### 設計及び工事計画変更認可申請書の一部補正について

高浜発電所第2号機

設計及び工事計画変更認可申請書の一部補正

高浜発電所第2号機 設計及び工事計画変更認可申請書の一部補正 補正前後比較表

【資料2 発電用原子炉施設の自然現象等による損傷の防止に関する説明書 別添2 潮位観測システム（防護用）のうち潮位計のセット値及び誤差の考え方について】

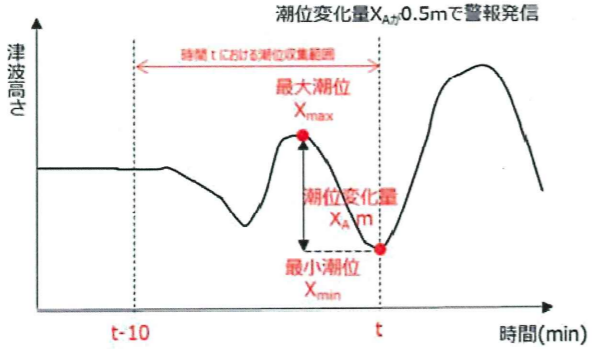
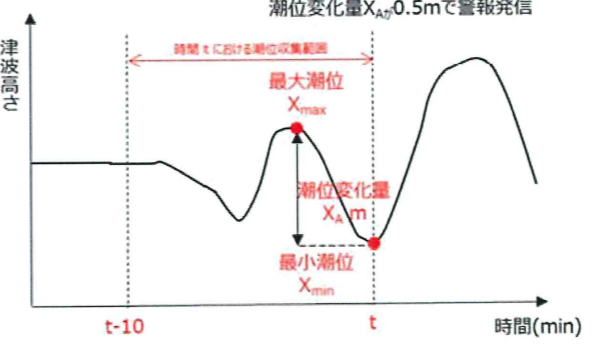
変 更 前	変 更 後	備 考
<p style="text-align: center;">目 次</p> <p style="text-align: right;">頁</p> <p>1. 概要 ..... T2-別添2-1</p> <p>2. 基本方針 ..... T2-別添2-1</p> <p>  2.1 システム構成及び潮位変化量の算出方法 ..... T2-別添2-1</p> <p>  2.2 潮位計の<u>設定値</u>の考え方 ..... T2-別添2-1</p> <p>  2.3 潮位計の計装誤差根拠 ..... T2-別添2-2</p> <p style="text-align: center;">- T2-別添2-i -</p>	<p style="text-align: center;">目 次</p> <p style="text-align: right;">頁</p> <p>1. 概要 ..... T2-別添2-1</p> <p>2. 基本方針 ..... T2-別添2-1</p> <p>  2.1 システム構成及び潮位変化量の算出方法 ..... T2-別添2-1</p> <p>  2.2 潮位計の<u>セット値</u>の考え方 ..... T2-別添2-1</p> <p>  2.3 潮位計の計装誤差根拠 ..... T2-別添2-2</p> <p style="text-align: center;">- T2-別添2-i -</p>	<p style="text-align: center;">記載の適正化</p>

【資料2 発電用原子炉施設の自然現象等による損傷の防止に関する説明書 別添3 発電所構外の観測潮位を用いた取水路防潮ゲート閉止判断の早期化等の対応及び潮位観測システム（防護用）の故障時の対応について】

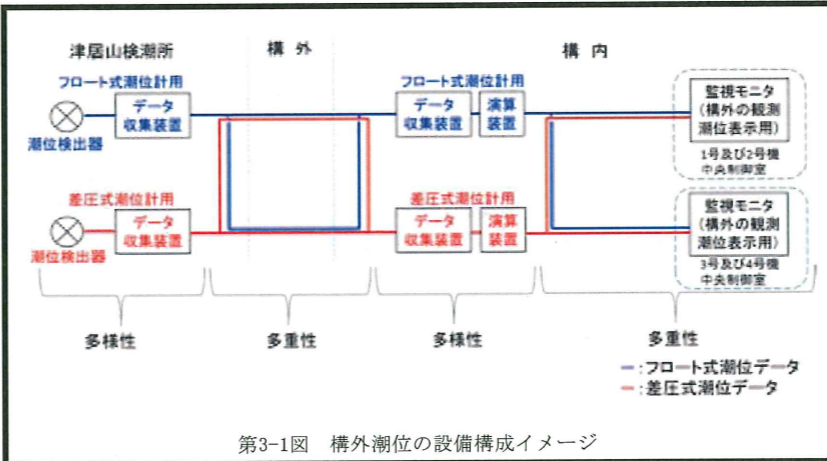
変 更 前	変 更 後	備 考
<p>2. 基本方針</p> <p>発電所構外の観測潮位を用いた取水路防潮ゲート閉止判断の早期化等の対応については、発電所構外の観測潮位を用い、取水路防潮ゲート閉止判断の早期化やゲート落下機構の確認等を行い津波襲来に備える設計とし、具体的な運用を保安規定に定めて管理する。</p> <p>潮位観測システム（防護用）の故障時の対応については、潮位観測システム（防護用）のうち、衛星電話（津波防護用）の故障時には代替設備を用いて中央制御室間の連携を維持できる設計とし、潮位観測システム（防護用）のうち、潮位計及び衛星電話（津波防護用）の故障時の具体的な運用を保安規定に定めて管理する。</p> <p>潮位計のうち演算装置は、ソフトウェアの開発・設計・実機供用の各段階において、バグ管理を継続的に実施し、バグを検知した場合は適切な措置を講ずる設計とする。潮位観測システム（防護用）は、原子炉の運転中又は停止中に必要な箇所の保守点検（試験及び検査を含む。）が可能な構造であり、かつ、そのために必要な配置、空間及びアクセス性を備えた設計とする。また、潮位観測システム（防護用）を動作不能と判断した場合の措置を保安規定に定めて管理する。</p> <p>3. 発電所構外の観測潮位を用いた取水路防潮ゲート閉止判断の早期化等の対応</p> <p>3.1 発電所構外の観測潮位の測定地点</p> <p>「構内の潮位観測システム（防護用）よりも早期に津波を確認できること」及び「過去観測データの蓄積により、海底地すべり津波と通常の潮汐を識別可能なこと」を条件に発電所構外の観測潮位として用いる地点を選定した結果、津居山地点の観測潮位を発電所構外の観測潮位として用いることとする。</p> <p>3.2 対応に用いる設備の設計方針</p> <p>発電所構外の観測潮位は、発電所構外の潮位検出器の観測潮位を専用回線により発電所構内へ伝送し、中央制御室並びに3号及び4号機中央制御室の監視モニタ（構外の観測潮位表示用）において、潮位変化量及びトレンドグラフを表示するとともに、警報発信可能な設備を用いて観測する設計とする。また、故障の検知と定期的な点検が可能な設備を用いて観測する設計とする。なお、発電所構外の観測潮位に用いる潮位計は、可能な限り多重性又は多様性を確保する設計とする。</p> <p>3.3 「敷地への遡上及び水位の低下による海水ポンプへの影響のおそれがある潮位の変動」の警報発信基準</p> <p style="text-align: center;">- T2-別添3-2 -</p>	<p>2. 基本方針</p> <p>発電所構外の観測潮位を用いた取水路防潮ゲート閉止判断の早期化等の対応については、発電所構外の観測潮位を用い、取水路防潮ゲート閉止判断の早期化やゲート落下機構の確認等を行い津波襲来に備える設計とし、具体的な運用を保安規定に定めて管理する。</p> <p>潮位観測システム（防護用）の故障時の対応については、潮位観測システム（防護用）のうち、衛星電話（津波防護用）の故障時には代替設備を用いて中央制御室間の連携を維持できる設計とし、潮位観測システム（防護用）のうち、潮位計及び衛星電話（津波防護用）の故障時の具体的な運用を保安規定に定めて管理する。</p> <p>潮位計のうち演算装置は、ソフトウェアの開発・設計・実機供用の各段階において、バグ管理を継続的に実施し、バグを検知した場合は適切な措置を講ずる設計とする。潮位観測システム（防護用）は、原子炉の運転中又は停止中に必要な箇所の保守点検（試験及び検査を含む。）が可能な構造であり、かつ、そのために必要な配置、空間及びアクセス性を備えた設計とする。また、潮位観測システム（防護用）を動作不能と判断した場合の措置を保安規定に定めて管理する。</p> <p>3. 発電所構外の観測潮位を用いた取水路防潮ゲート閉止判断の早期化等の対応</p> <p>3.1 発電所構外の観測潮位の測定地点</p> <p>「構内の潮位観測システム（防護用）よりも早期に津波を確認できること」及び「過去観測データの蓄積により、海底地すべり津波と通常の潮汐を識別可能なこと」を条件に発電所構外の観測潮位として用いる地点を選定した結果、津居山地点の観測潮位を発電所構外の観測潮位として用いることとする。</p> <p>3.2 対応に用いる設備の設計方針</p> <p>発電所構外の観測潮位は、発電所構外の潮位検出器の観測潮位を専用回線により発電所構内へ伝送し、中央制御室並びに3号及び4号機中央制御室の監視モニタ（構外の観測潮位表示用）において、潮位変化量及びトレンドグラフを表示するとともに、警報発信可能な設備を用いて観測する設計とする。また、故障の検知と定期的な点検が可能な設備を用いて観測する設計とする。</p> <p>発電所構外の観測潮位は、潮位検出器、演算装置、データ収集装置、監視モニタ（構外の観測潮位表示用）及び電線路（電源系含む）で構成しており、これらの構成部品毎に可能な限り多重性又は多様性を確保する設計とし、信頼性を確保している。具体的には、潮位検出器、演算装置及びデータ収集装置は、既往観測潮位のフロート式及び当社潮位の差圧式を各2台設置し、多様性を確保する設計とする。また、構外の観測潮位を構内へ伝送する専用回線は、2回線を敷設するとともに、</p> <p style="text-align: center;">- T2-別添3-2 -</p>	<p>記載の適正化</p> <p>記載の適正化 (次頁への記載内容繰り下がり)</p>
